RESOLUCIÓN No.

POR MEDIO DE LA CUAL SE OTORGA UN PERMISO DE VERTIMIENTOS Y SE ADOPTAN OTRAS DETERMINACIONES

LA DIRECTORA DE LA REGIONAL VALLES DE SAN NICOLÁS DE LA CORPORACIÓN AUTÓNOMA REGIONAL DE LAS CUENCAS DE LOS RÍOS NEGRO Y NARE, CORNARE.

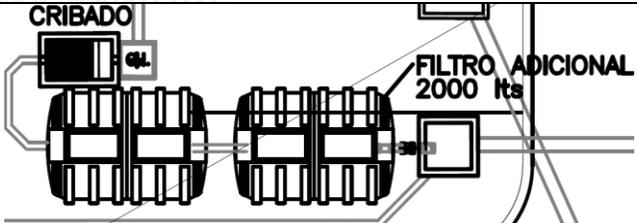
El predio se ubica dentro del POMCA del Río Negro aprobado mediante la Resolución 112-7296-2017 del 21 de diciembre del 2017. La delimitación del proyecto abarca 0,3 Ha donde es factible su desarrollo respetando el índice de ocupación del 30% por encontrarse en zona de restauración ecológica.

Figura 3. Zonificación ambiental del predio. Se resalta que el proyecto abarca menos del 30% del área dentro de la zona de restauración ecológica por lo que es factible su desarrollo, sin embargo, deberá garantizar que el resto del área de esta zonificación específica se restaure con cobertura boscosa permanente.

6. Presentar un plan de reforestación para el 70% de las zonas de restauración ecológica dentro del predio de interés (0.93 Ha), en cumplimiento de lo estipulado en el Plan de Ordenación y Manejo de la Cuenca Hidrográfica del Río Negro.
